**2024\_CBS\_09110 OMV\_2023165664 K - dossier in beroep - Weigering omgevingsaanvraag voor het verkavelen en het bouwrijp maken van gronden in 11 loten bestemd voor grondgebonden eengezinswoningen, meergezinswoningen, studentenhuisvesting, collectieve ruimtes, commerciële/kantoorruimtes en aanleg van wegenis en groenaanleg - met openbaar onderzoek - Hundelgemsesteenweg en Loskaai, 9050 Gent - ongunstig advies**

**Het college van burgemeester en schepenen geeft ongunstig advies**

- Onderwerp: het verkavelen en het bouwrijp maken van gronden in 11 loten bestemd voor grondgebonden eengezinswoningen, meergezinswoningen, studentenhuisvesting, collectieve ruimtes, commerciële/kantoorruimtes en aanleg van wegenis en groenaanleg
- Adres: Hundelgemsesteenweg 204-206 en Loskaai 1, 9050 Gent
- Kadastrale gegevens: afdeling 20 sectie A nrs. 349N, 379H, 380N, 380M, 383F2 en 398M

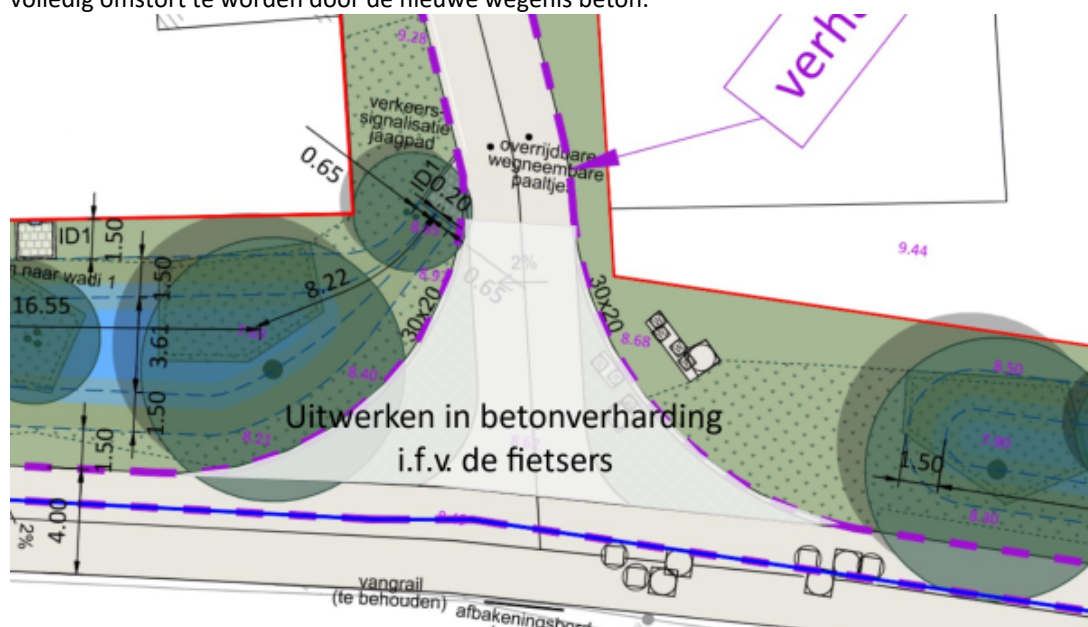
De positie van de verlichtingspalen dient verder afgestemd te worden met Fluvius en de lichtcel van Stad Gent. Zoals ze nu ingetekend staan t.h.v. de toegangspaden richting de verschillende loten, is dit niet mogelijk.

De standplaats voor onderhoud dient uit deze omgevingsvergunning geschrapt te worden en kan niet voorzien worden op het openbaar domein.

De overrijdbare wegneembare paaltjes richting de privaatieve ontwikkeling dienen op privaat domein geplaatst te worden.

### Groenklimaatas

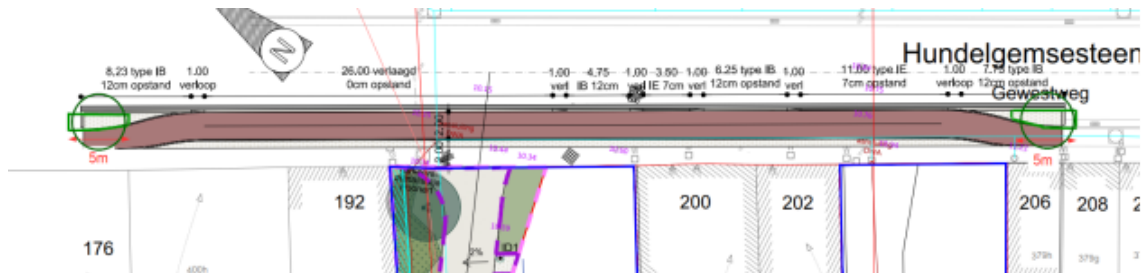
- Om een vlot beheer mogelijk te maken moet de diepte van de wadi beperkt worden tot max. 30 – 40 cm en moeten taluds zo flauw mogelijk gemaakt worden. In de fase van het technisch dossier moeten voldoende snedes/ lengteprofielen gemaakt worden om het ontwerp van de wadi nog te optimaliseren, in samenspraak met Groendienst en Farys. In functie van beheer moeten de in- en uitstroom duidelijk gematerialiseerd worden.

- Het beplantingsplan met soortenkeuzes wordt aan Groendienst bezorgd ter nazicht, voorafgaand aan het indienen van het technisch dossier. Er kan dan zeer gerichte feedback gegeven worden op inplanting en soorten. Hoogstammen van 2de orde moeten op min. 3m van de gevel voorzien worden, bomen van 1ste orde op min. 6m. Het voorzien van klimplanten tegen private gevels sluit aan bij de visie op gebouwen langs een GKA; klimplanten vallen onder het private beheer.
